伸興電線株式会社  
常務取締役 徳武 英典

## ケーブル仕様変更のご案内

この度、弊社にてラインナップしております、FCPEV・FCPEV-S(Cu)・AE(各 EM も含む)の各サイズ『30P』につきまして、仕様の変更を実施する事となりました。

構造図

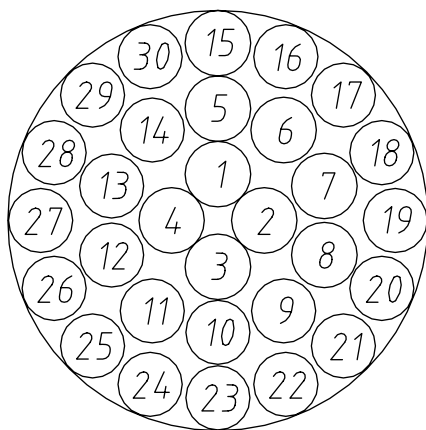
仕様変更に伴い、ケーブルの集合方法が『ユニット型』から『層より型』に変わりますが、電気特性につきましては、『JCS 規格』に準拠します。

\* ケーブル本体 (数字は対No.を示す。)
